ADECUACIÓN DE ESPACIOS PARA EL TRASLADO DE TRIBUNALES Y SALAS DE AUDIENCIAS DEL EDIFICIO DE LAS CORTES DE APELACIÓN AL EDIFICIO SEDE DEL REGISTRO INMOBILIARIO Y LA SUPREMA CORTE DE JUSTICIA

REFERENCIA: CP-CPJ-03-2025

CIRCULAR NÚMERO 01

PREGUNTAS Y RESPUESTAS

DISEÑO ESTRADOS

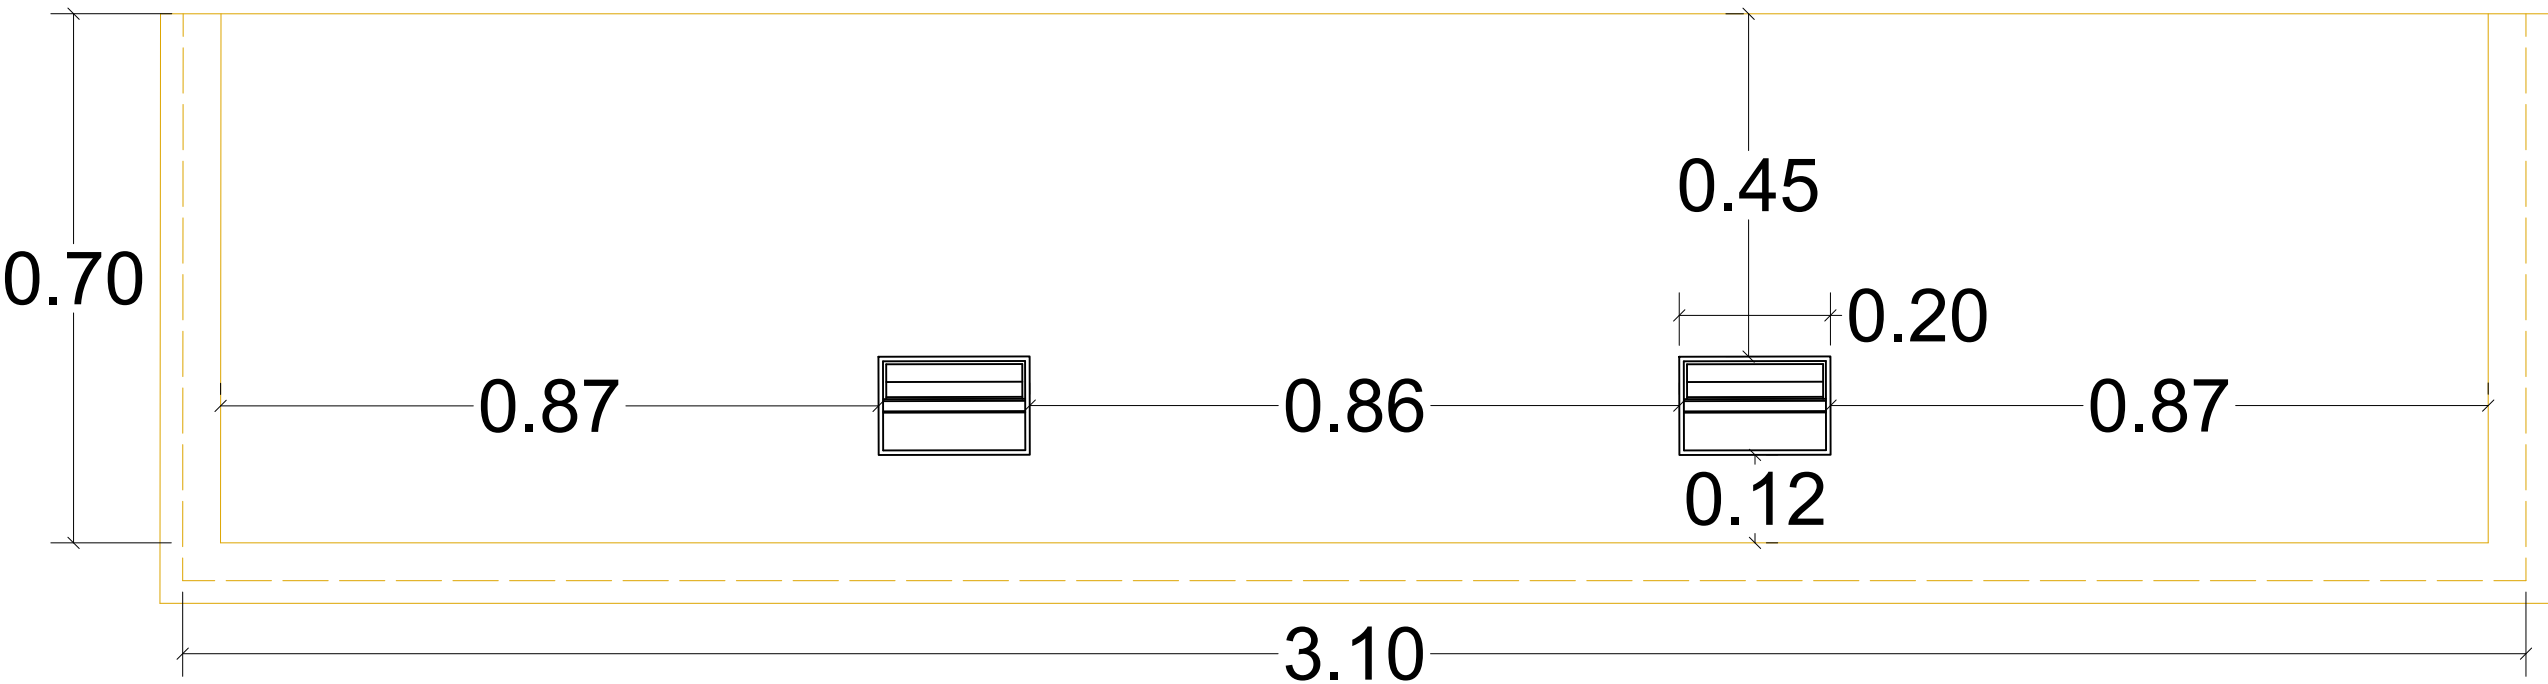
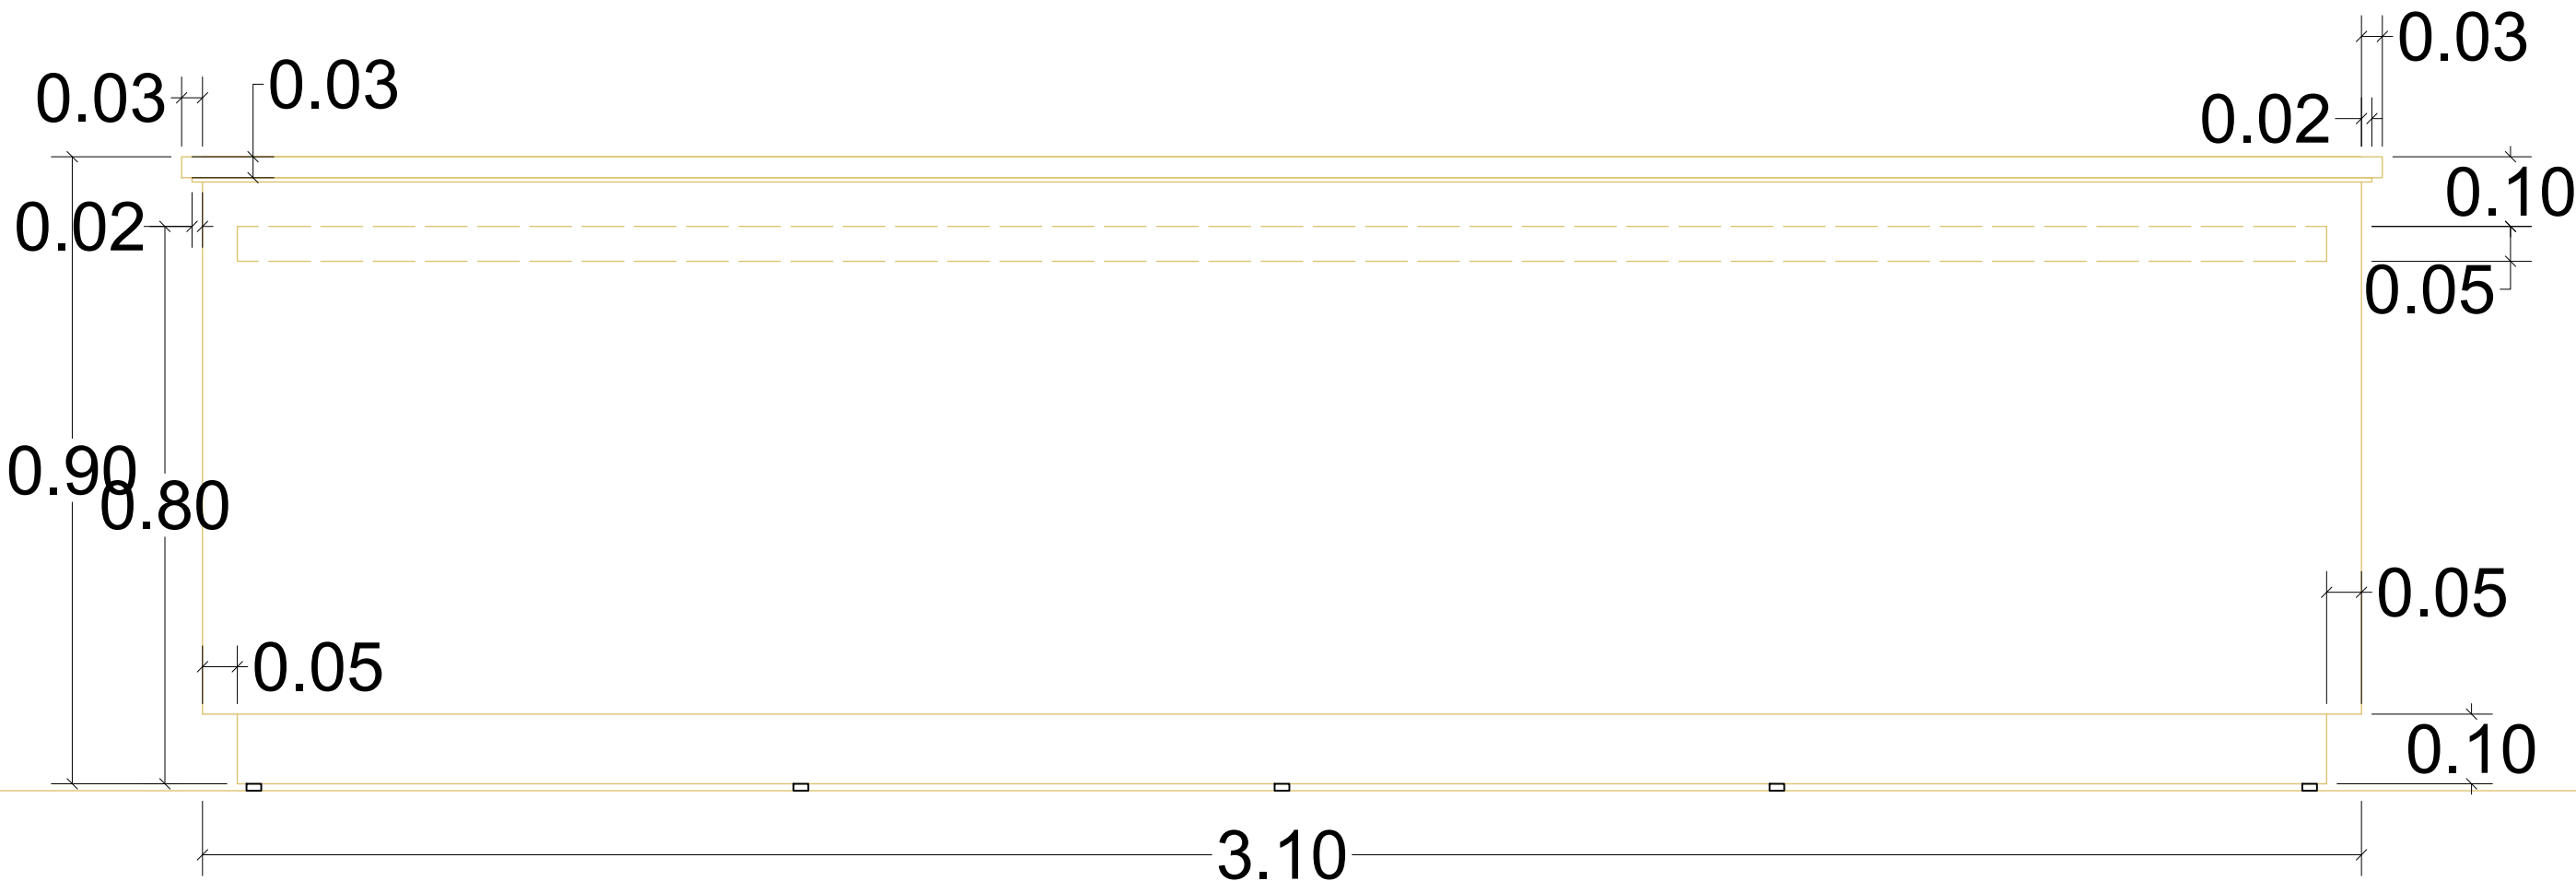
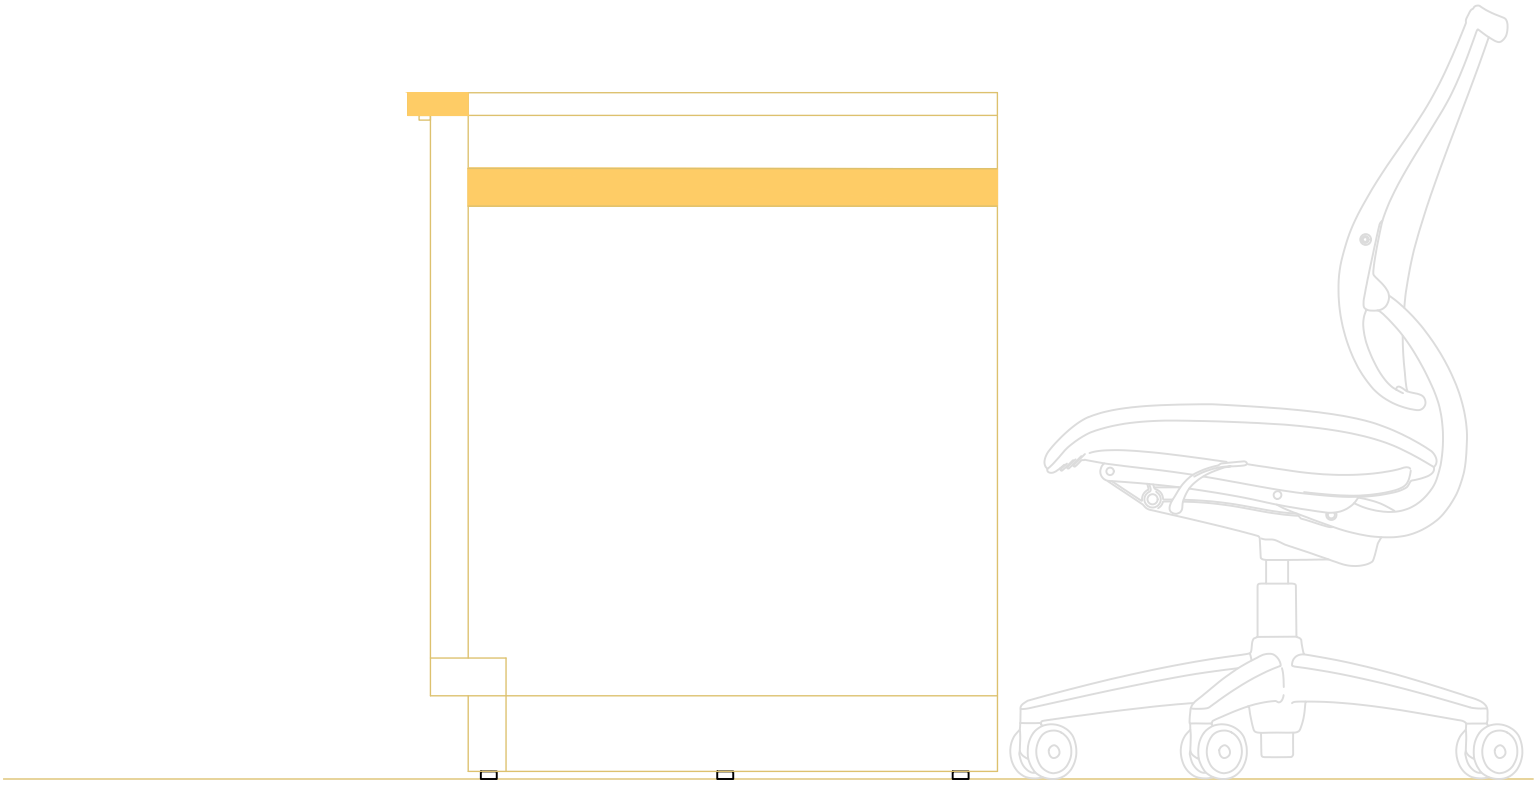
PREGUNTA 4: Partida 2.17 sobre estrados y muebles, favor suministrar diseño y especificar los muebles.

DETALLE DE PARTIDA 2.17 Suministro e instalación de estrado, incluye muebles laterales. Ver planos anexos

Descripción	Unidad	Cantidad
Estrados de 3.10 metros de largo x 0.70 metros de ancho x 0.80 metros altura. - Estructura interior y exterior en caoba de 2" de espesor, - Tope de madera maciza de caoba de 2" de Espesor.	ud	9
Mesas para secretaria y alguaciles de 1.00 metros de largo x 0.70 metros ancho y 0.75 metros de alto. - Estructura interior y exterior en caoba de 2" de espesor, - Tope de madera maciza de caoba de 2" de Espesor.	ud	18
